Fra: "Ivan Thesbjerg" <ivan.thesbjerg@rksk.dk>
Til: "RU Miljø (Afdelingspostkasse)" <Miljoe@ru.rm.dk>
Cc: "Isabella Caroline S Niekrenz" <Isabella.Niekrenz@ru.rm.dk>
Sendt dato: 12-02-2025 07:23
Vedrørende: Høringssvar sag nr. 1-50-71-14-23

Hermed Ringkøbing-Skjern Kommunes høringssvar til høring over ansøgning om råstofindvinding på matr.nr. 29a, 29c, 30, 16f og 2f Degneboligen, Ølstrup i Ringkøbing-Skjern Kommune og udkast til screeningsafgørelse. **Sag nr. 1-50-71-14-23**

Vejdirektoratets bemærkninger til indledende høring over ansøgning om råstofindvinding på matr.nr. 16f, 29a, 29c, 2f og 30, Degneboligen, Ølstrup i Ringkøbing-Skjern Kommune samt udkast til screeningsafgørelse

Høringssvar til sagsnr. 1-50-71-14-23

Figur 1. Råstofområdet med udpegninger af NFI og IO vist. Kilde: Danmarks Arealinformation

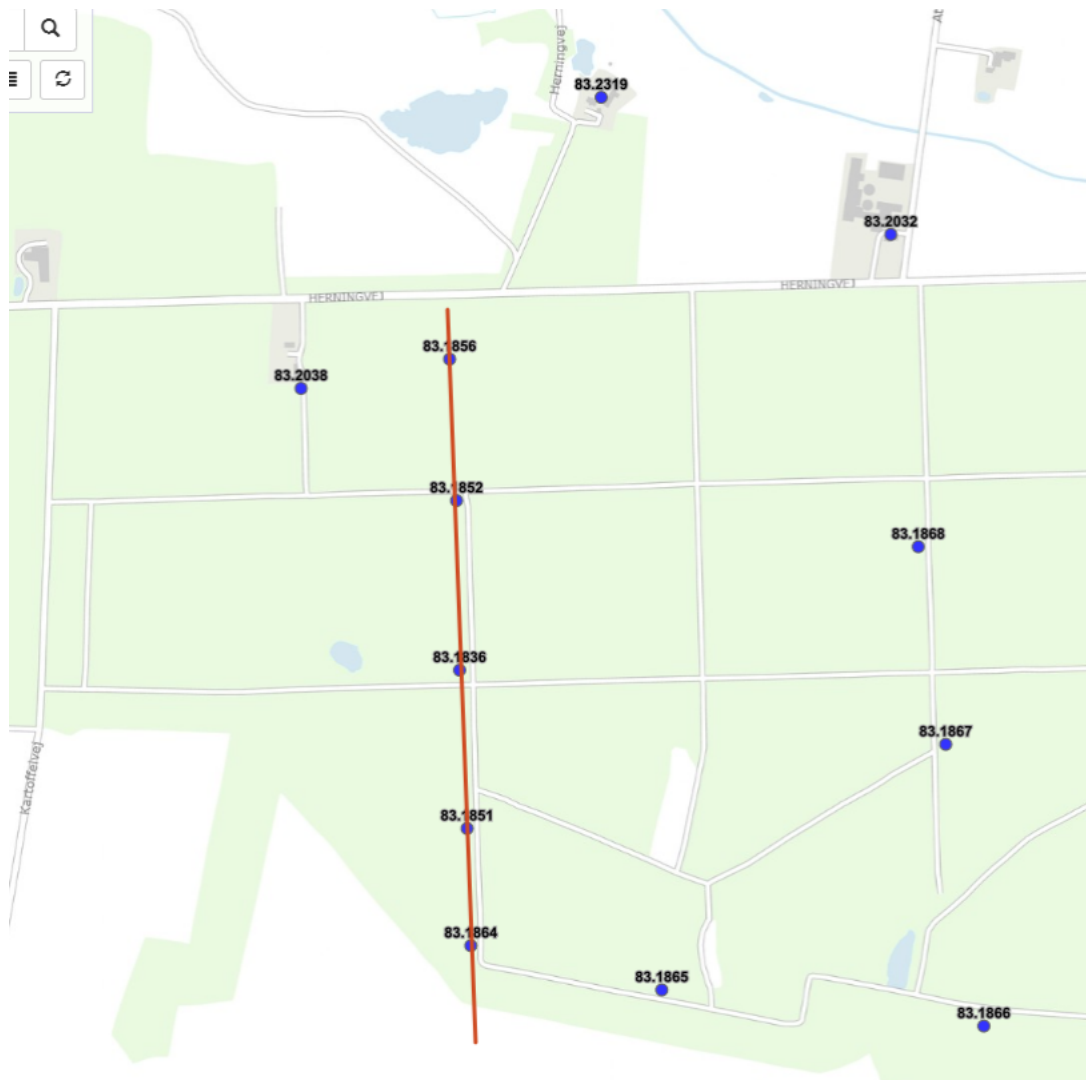
I nævner selv, at graveområdet ligger indenfor OSD og NFI men udenfor indsatsområder (IO). Det er også korrekt. Dog virker det til at Staten har pillet IO ud, fordi området er defineret som råstofområde. Man gør det samme, hvor der er skov og naturområder. Det betyder med andre ord, at udpegningen af IO sandsynligvis ville have været der, hvis det ikke havde været råstofområde.

Af figur 1, der er et kort fra Danmarks Arealinformation, virker det sandsynligt at råstofområdet ville have være udpeget som IO, hvis ikke det havde været råstofområde.

Området er altså sårbart i forhold til grundvandsforekomsten (til drikkevand til almen vandforsyning) i området.

Figur 2. Placering af profil for 5 boringer.

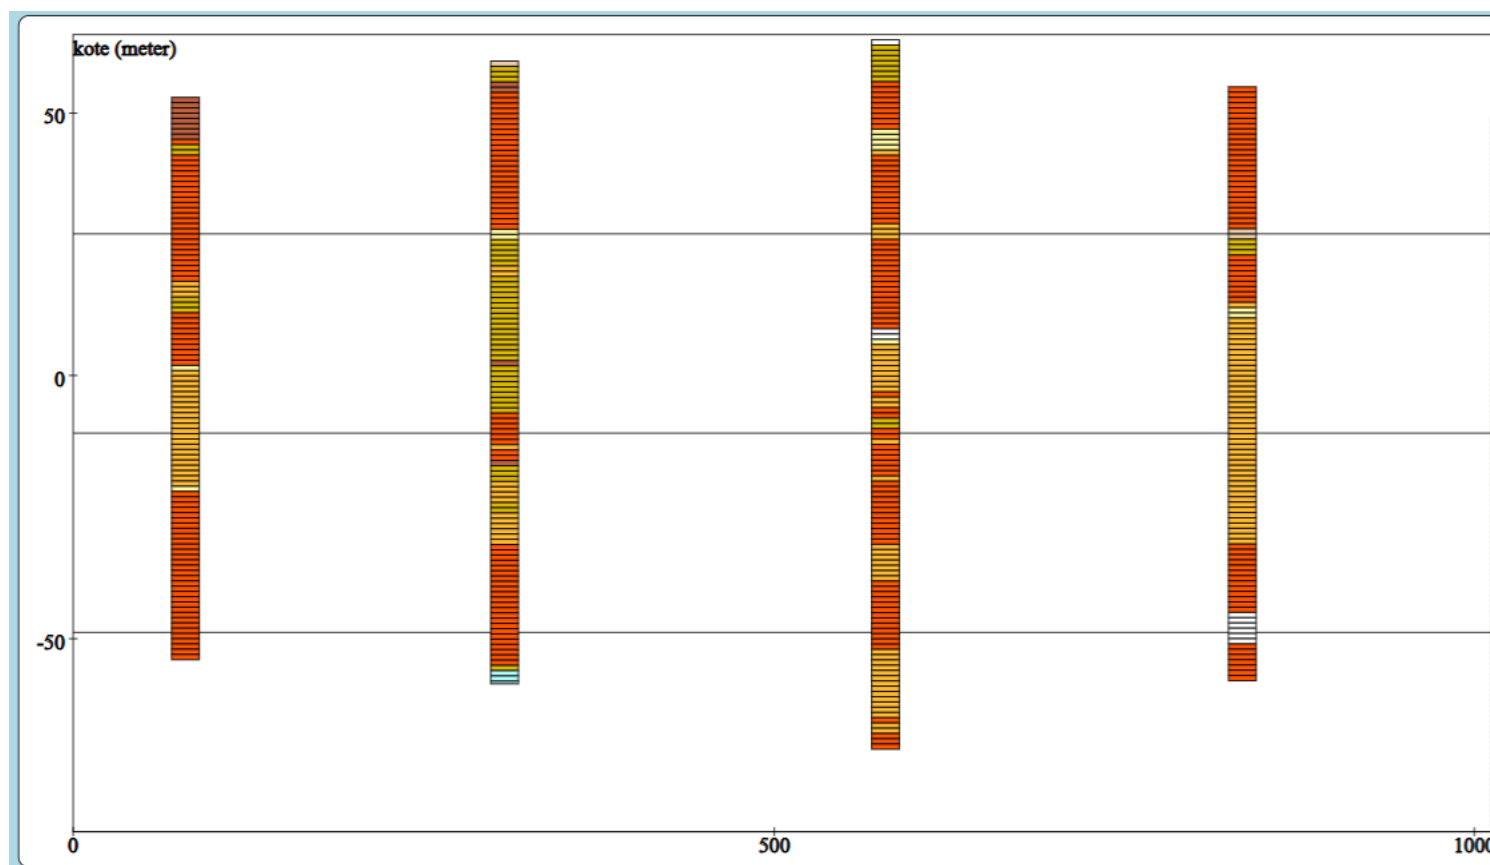
Figur 2 og 3 er profil og profilsnit gennem 5 af indvindingsboringerne på Aquatarium kildeplads. Figur 2 viser hvor profilet er lagt mens figur 3 viser selve profilsnittet af de 5 borerer. Nord ligger til venstre og syd til højre i profilsnittet. Profil og profilsnit er lavet på GEUS hjemmeside. Rødlige lag er kvartære sandaflejringer mens de gulligbrune er ler og silt. I alle borererne (også de, der ikke er vist på profilet) findes der ler i forskellige mængtigheder over indvindingsmagasinet/indvindingsfilteret.

I forbindelse med opdatering af Tranmose-Brejning-grundvandsmodellen i 2019/2020 kom det frem af den hydrostratigrafiske model, som Rambøll opstillede, at det begravede dalsystem i området er noget mere komplekst end hidtil antaget med flere krydsende dale i flere niveauer. Der er derfor en stor sandsynlighed for at nogle af dalene kortslutter hinanden og derfor er risikoen for forurening fra overfladen større her, selvom der er ler tilstede over indvindingsmagasinet.

Da Aquatarium kildeplads er en meget vigtig kildeplads for drikkevand til kommunens borgere ønsker kommunen derfor dels at den nævnes i screeningsafgørelsen og dels at der redegøres for at fortsat indvinding og udvidelse af indvinding mod syd (graveområde 3) ikke vil blive en trussel mod kildepladsen.

Figur 1 Villys Grusgrave

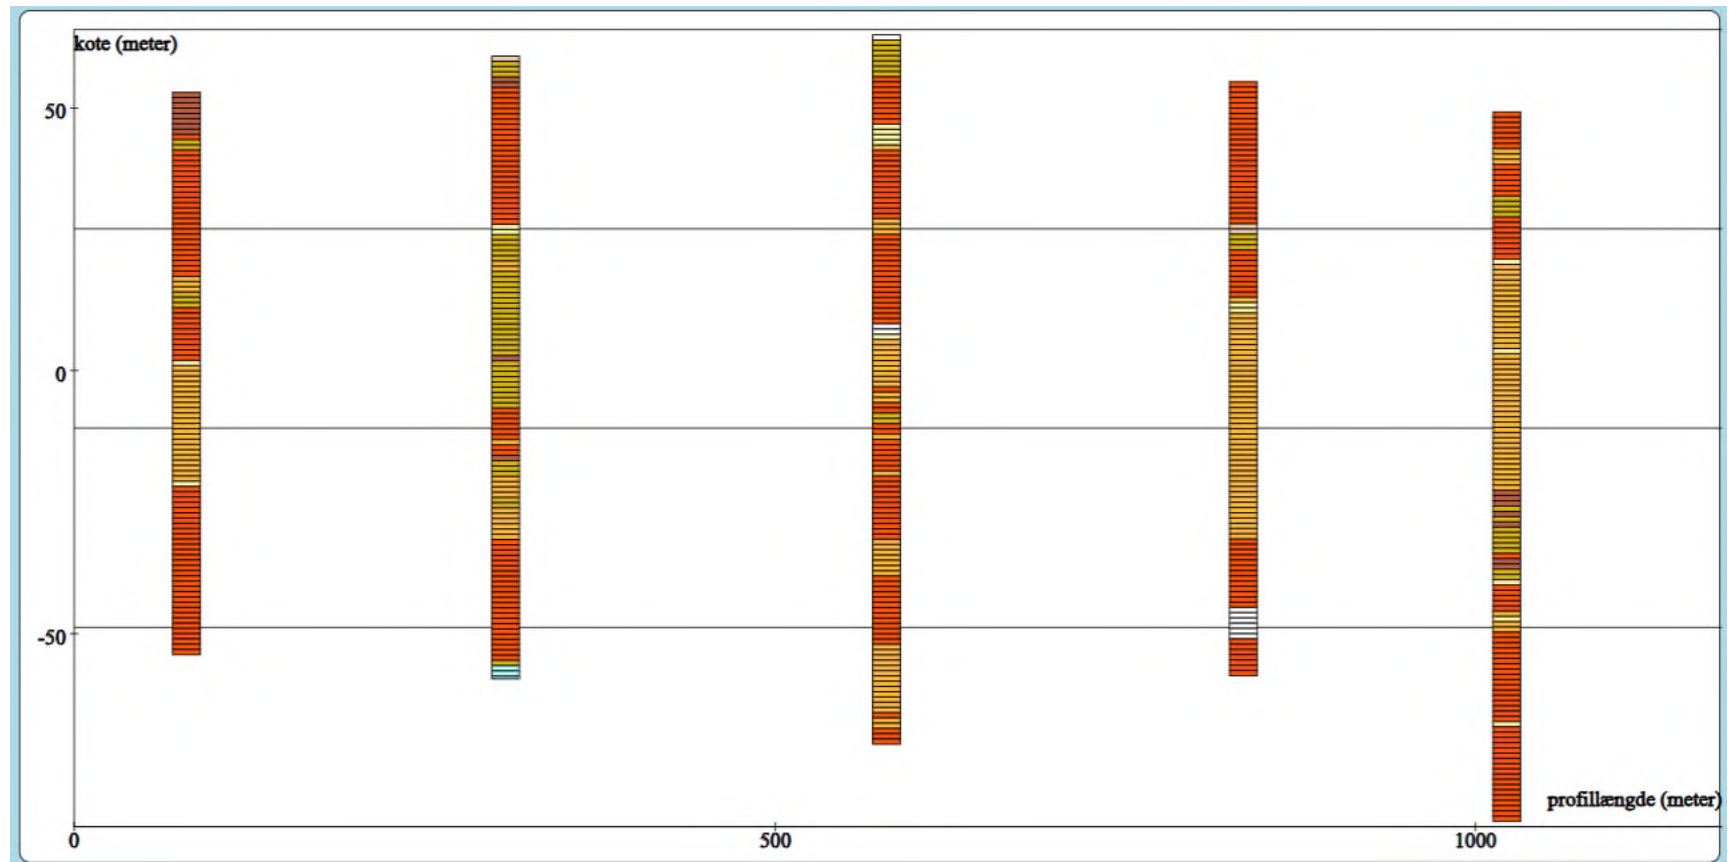
Vejadgangen til den ansøgte råstofgrav er ok lige nu og her i februar 2025, men Vejdirektoratet vil lukke den nuværende Vejadgang til Rute 15,

og derved vil grusgravens lastbiltrafik umiddelbart skulle ud på små kommuneveje, som går meget tæt på beboelsesejendomme.

Trafikken til og fra grusgravene vil også ved ombygning af Rute 15 give problemer fra samme ansøgers grusgrav længere mod øst, idet Kildsigvejs tilkobling til Rute 15 også nedlægges.

Tinglyste arealer	Dato: 26-07-2022	
	Initialer: beje	
Målforhold: 1:45.000		
Format: A3		
Tegn. nr.: -

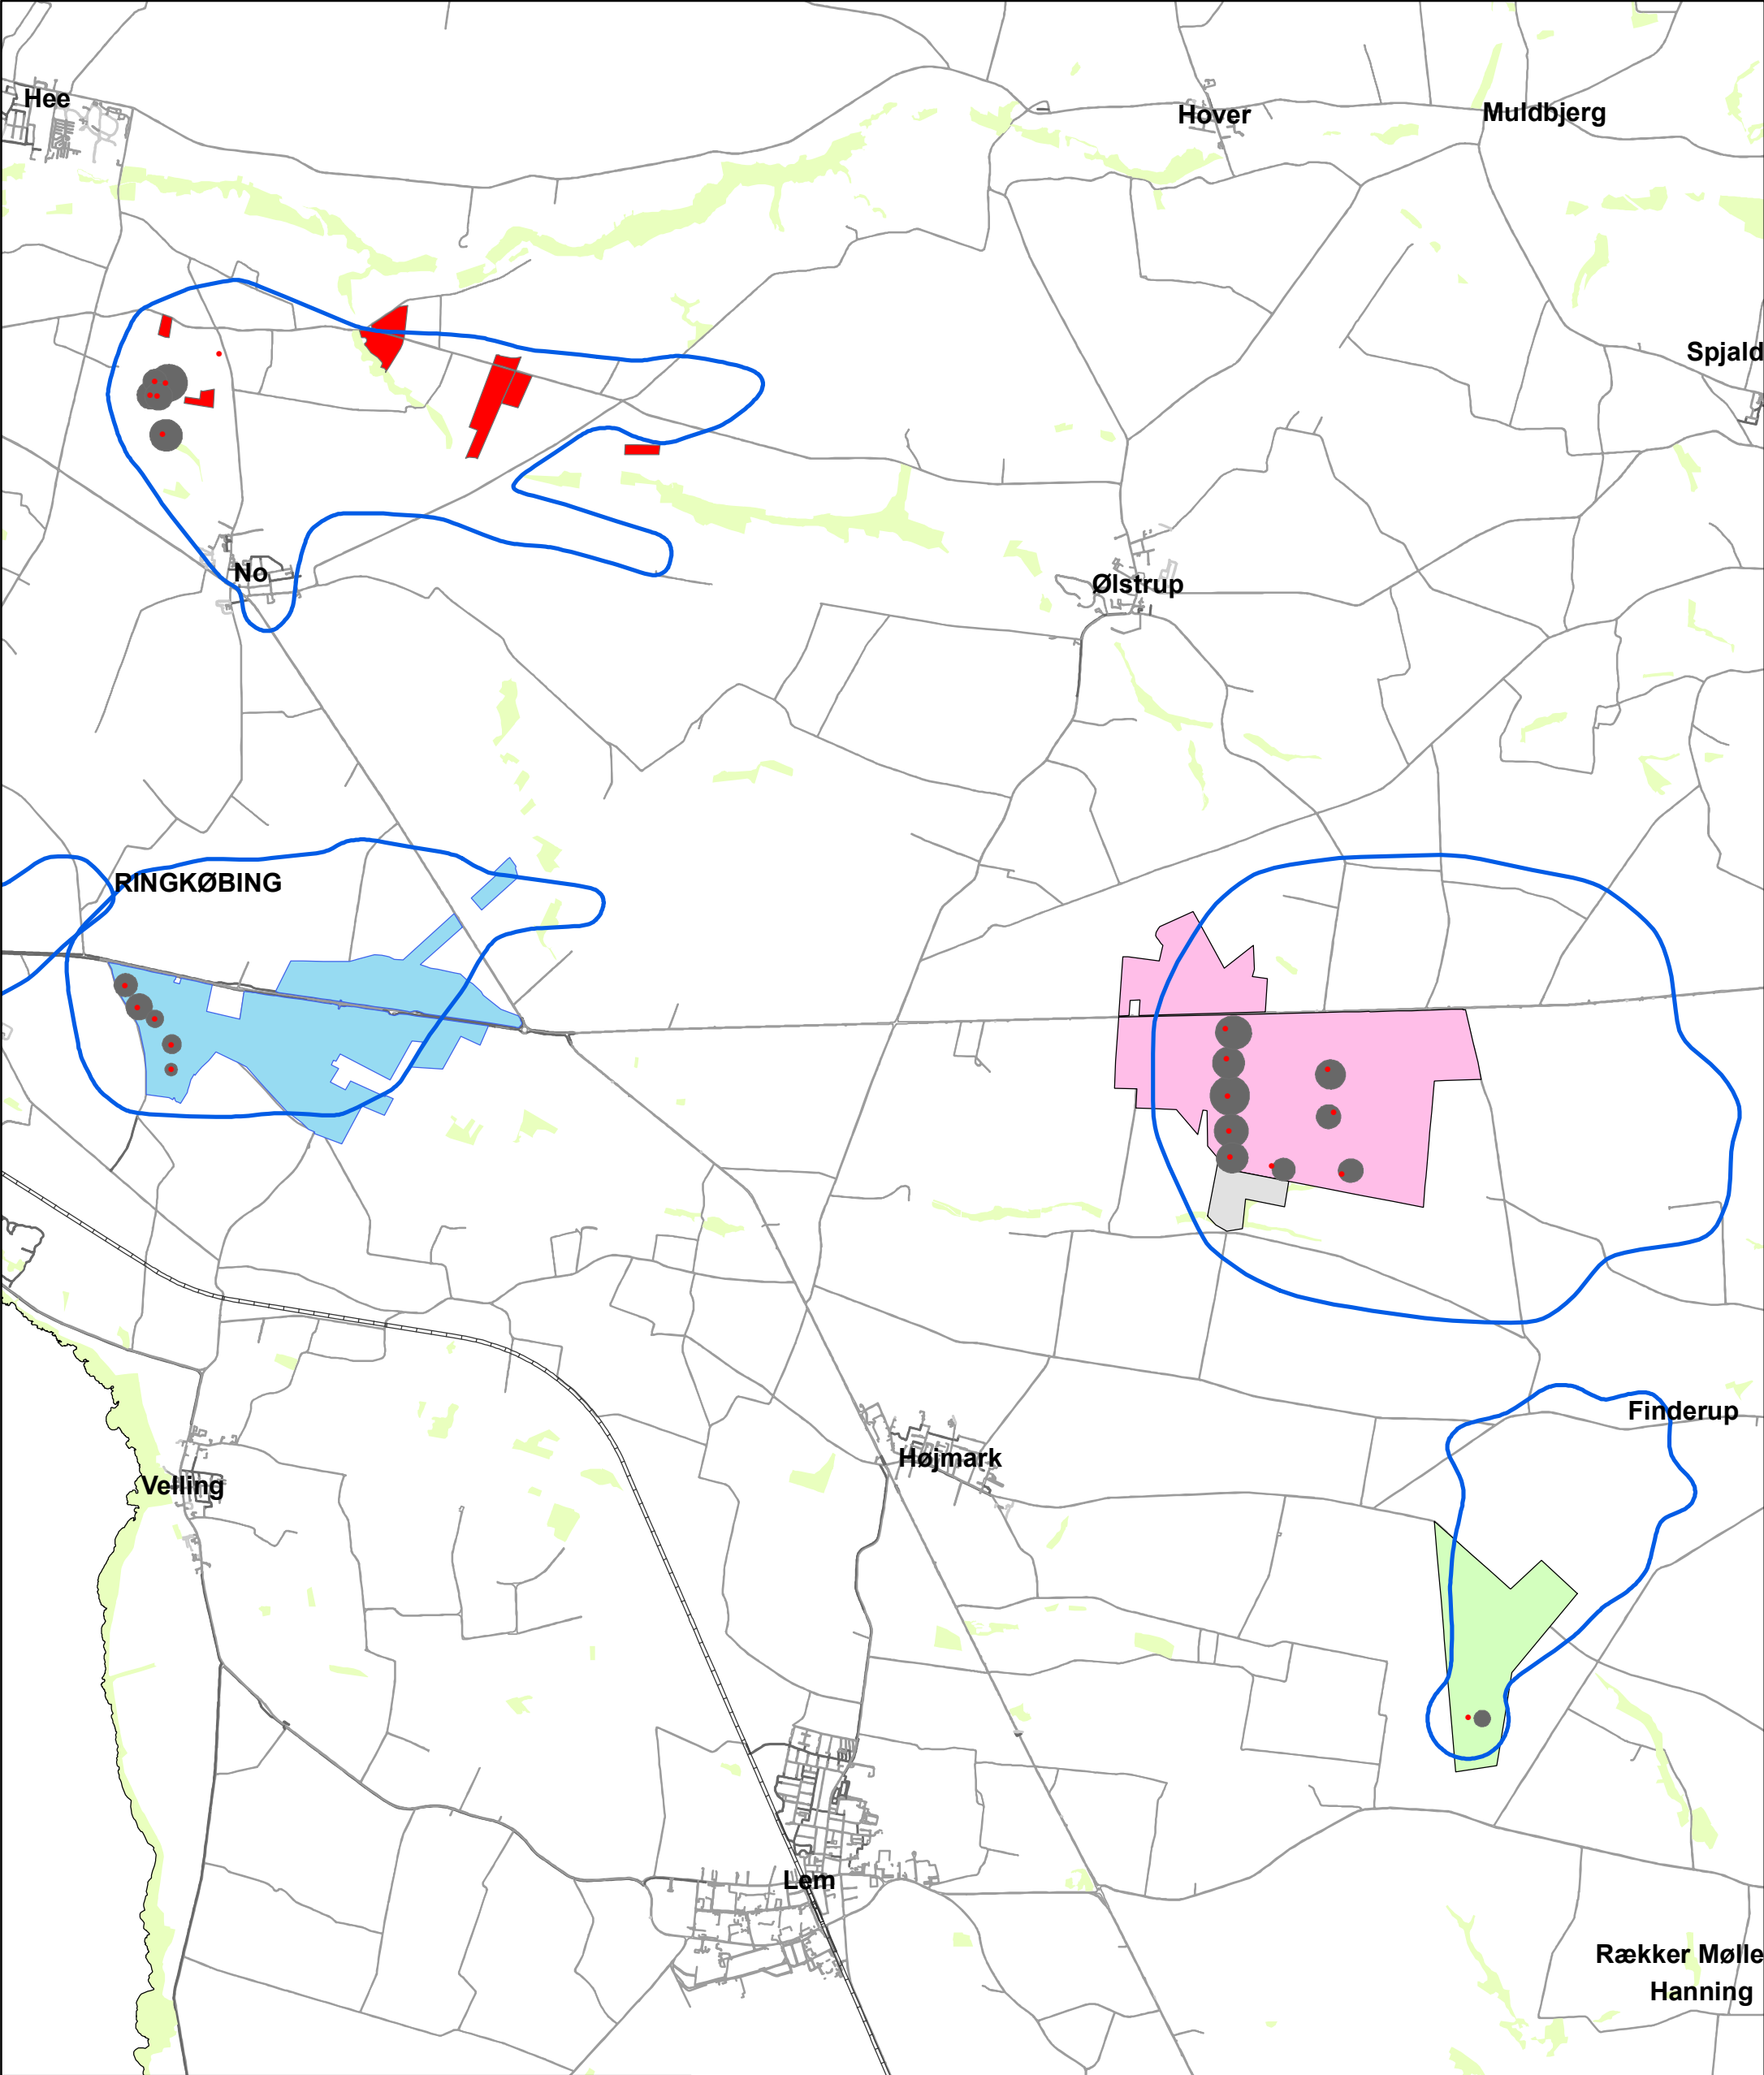
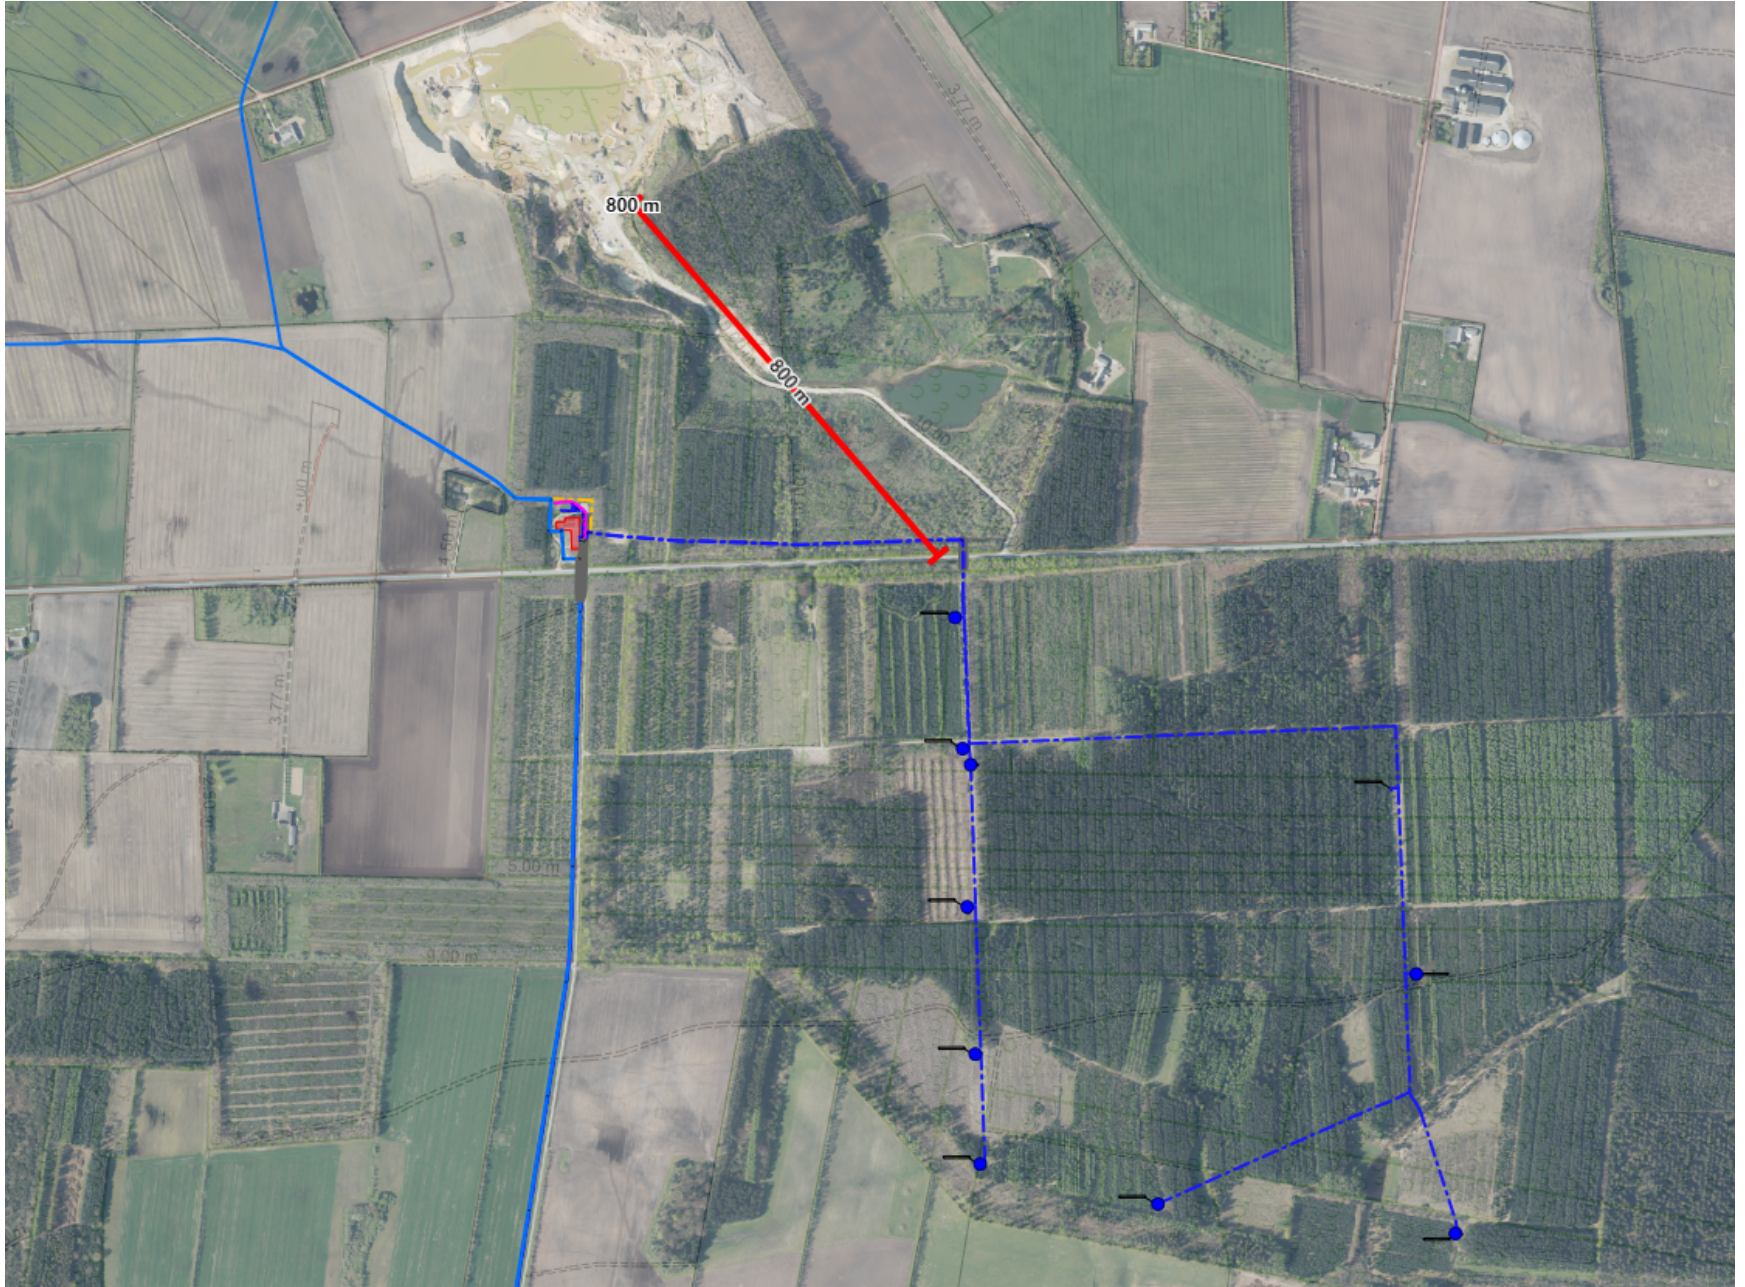
Ringkøbing-Skjern Vands Vandværk Aquatarium ligger umiddelbart syd for råstofindvindingsområdet, og samtlige 9 boringer tilhørende indvindingsoplandet til Aquatarium Vandværk ligger også umiddelbart syd for råstofindvindingsområdet, med nærmeste af de 9 boringer, DGU nr. 83.1856 kun 800 m. derfra. (se vedhæftede kortbilag visende Aq. Vandværk samt de 9 borings placeringer)

På de 2 vedhæftede kortbilag, "Tinglyst arealer .." og "Indvindingsopland nye arealer .." kan man se at den af myndigheden udpegede indvindingsområde til Aquatarium kildefeltet (blå indtegnet linje) går helt op til råstofindvindingsområdet.

Ringkøbing-Skjern Vand er meget bekymret ved at udvide og forlænge en tilladelse til råstofindvinding, da en forurening i og ved råstofindvindingen meget nemt vil kunne sprede sig via grundvandet til Aquatariums indvindingsområde som ligger helt op til, hvilket vi syntes er meget problematisk, og det vil ikke være rimeligt at udsætte en så vital drikkevandsindvinding for så stor en risici ved både at udvide og forlænge en råstof indvindingstilladelse.

Hvis Region Midtjylland på trods af dette høringsnotat alligevel påtænker at give både en forlænget og udvidet råstof indvindingstilladelse, så bør det som minimum ske med lagt større fokus på kontrol af at der ikke sker forurening ved hyppige vand og jordprøver af både området og de synlige vandspejle og de i området dannede søer, så en evt. tilløb til forurening kan stadses så hurtig som muligt og gerne straks. En sådan prøvetage bør som minimum foregå kvartalsvis med autoriseret prøvetagnings og analyse institut, og med en myndighed som kontrolinstans.
